Onderwerp: FW: terugkoppeling haalbaarheidsstudie Arckelweg

Veilig fietspad Arckelweg

Onderdeel:
Haalbaarheidsstudie

Opdrachtgever:
ABC Westland Beheer C.V.

Ontwerper: **ARC WESTLAND**
 Project: **ARQUELUGES**
 Fase: **SCHETSONTWERP**
 Titel: **INDICINGSPLAN VARIANT 1**
 Bestemming: **V2-4026-S2-D1A**

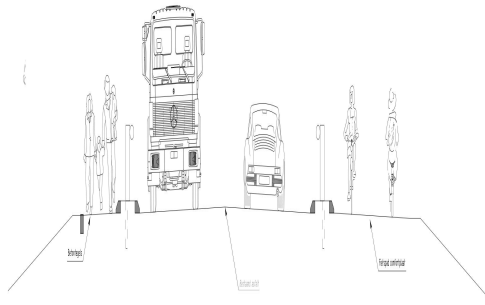
- Wat ons betreft wordt een fietspad in twee richtingen van in totaal 3,5m aan de bedrijventerreinzijde van de bomenrij gerealiseerd en bestaand fietspad wordt gerooid en groenberm. De bomenrij blijft dan staan. **Wij zullen ook een variant opstellen waarbij het fietspad volledig aan de noordzijde van de bestaande bomenrij wordt gerealiseerd. In de memo zullen wij dan beide varianten toelichten, en het verschil benoemen.**
- Waarom zouden we het huidige fietspad als we dit omvormen tot voetpad aan de Poeldijk-Noordzijde verbreden naar 2,80m? **Dit stond wat ongelukkig geformuleerd in onderstaande e-mail. De 2,80 meter is het ruimtebeslag voor realisatie van het voetpad, rekening houdend met de geleiderail en een band naast het voetpad. In het profiel (zie ook het dwarsprofiel op de vrijdag verstrekke tekening SO-01) is**

rekening gehouden met 1,10m voor de geleider, 1,50m voor het trottoir, en 0,15m voor een band. Totaal dus 2,75m (ongeveer 2,80m). Wij zullen dit verduidelijken in de memo.

- Ik denk dat we v.w.b. het fietspad meer aan moeten sluiten op het nieuwe inrichtingsplan van ABC Westland Oost. Dan kost het wel wat extra water (+/- 750m²), maar volgens mij hebben we genoeg. Wij zullen rekening houden met de toekomstige situatie en de nieuwe inrichting van de uitbreiding ABC Westland op de tekening projecteren.
